Delden, 15 juni 2015

In uw brief van 3 juni 2015 schrijft u dat de aanvraag omgevingsvergunning niet voldoet aan de indieningsvereisten. Voor wat betreft de goothoogte van de nieuw te bouwen stal, is er al een aanvulling gedaan via het omgevingsloket.

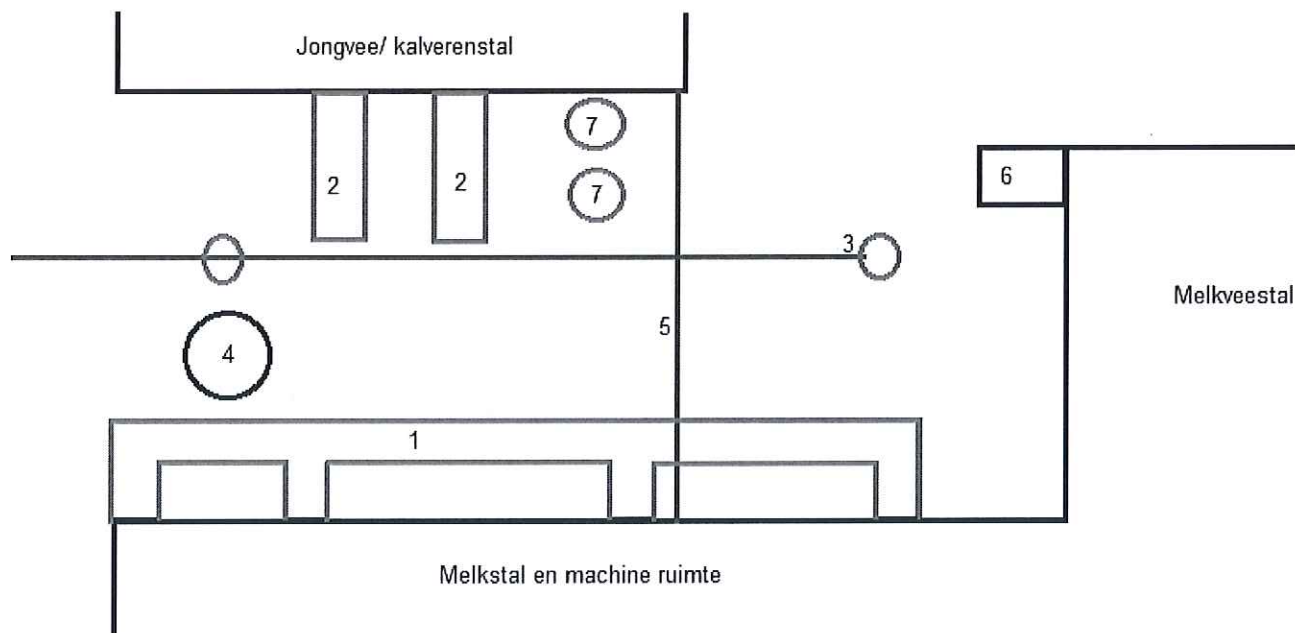
In uw brief geeft u ook aan dat er archeologisch onderzoek gedaan moet worden. In dit schrijven geven wij een duidelijkere beschrijving van de situatie ter plekke. De locatie van de nieuw te bouwen stal ligt tussen de bestaande bebouwing. De grond is ter plekke al vele malen geroerd, door aanleg van leidingen, putten enz. In onderstaande schematische afbeelding is weergegeven wat er in de bodem aanwezig is/was.

- 1 - Duiker voor oude mestvaalt. Doorsnee 1,5m. op 2m diepte aanleg in 1972 (Buiten gebruik)
- 2 - Mestput. aanleg 1972 (Buiten gebruik)
- 3 - Hemelwater afvoer incl 2 kolken. Aanleg 2012
- 4 - Bron voor eigen water gebruik. Aanleg 2013
- 5 - Waterleiding, lichtnet en krachtstroom kabel. Aanleg 1980
- 6 - Mixpunt van de melkveeststal. Aanleg 2009
- 7 - 2 voersilo's op beton voet. Aanleg 2012

Bovenstaande afbeelding geeft aan dat er in een groot deel van de geplande bouwlocatie al is gegraven, waardoor ons inziens een archeologisch onderzoek geen meerwaarde heeft. De grond is al dermate vaak geroerd, dat de trefkans op archeologische waarden nihil is geworden.
